改善箇所説明図

改善措置の内容

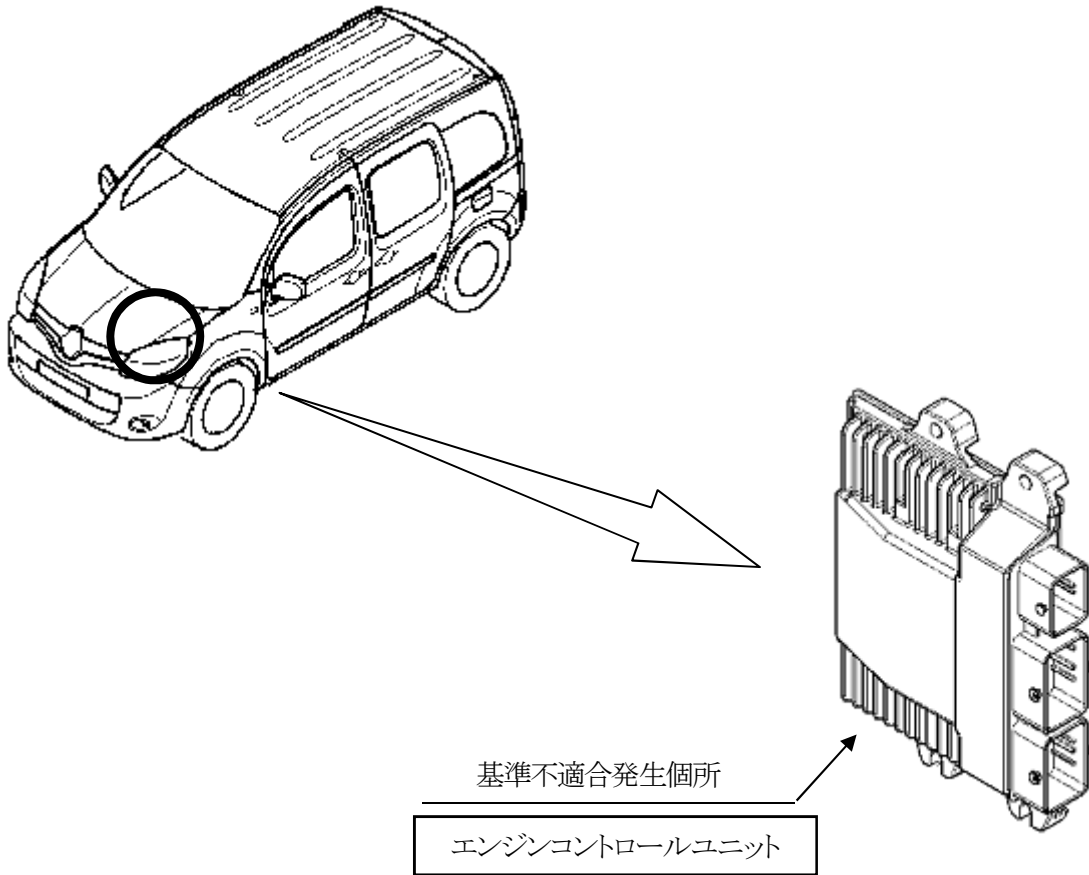
エンジンコントロールユニットの制御プログラムが不適切なため、エンジン低回転時にエンジンスロットル制御が正しく行われないことがある。そのため、加速不良となり、最悪の場合、走行中にエンストするおそれがある。

注: は対策する部品を示す。

全車両、エンジンコントロールユニットの制御プログラムを対策プログラムに書き換える。
